改善箇所説明図

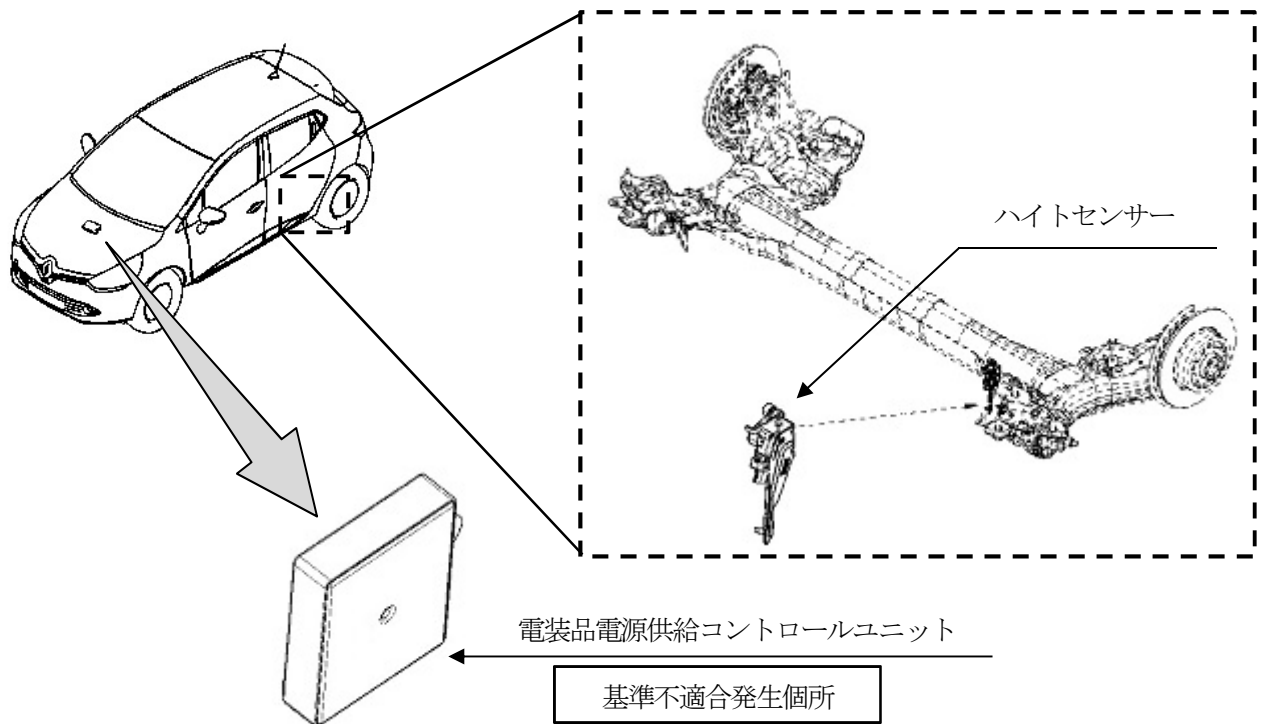
前照灯のオートハイトコントロール(自動光軸調整機能)を制御する電装品電源供給コントロールユニットにおいて、車高の変化を検出するハイトセンサーの初期設定が行われていないため、当該コントロールユニットが車高の変化を認識せず、車両姿勢に応じた光軸調整が行われない。

全車両、電装品電源供給コントロールユニットのハイトセンサーの初期設定を行う。
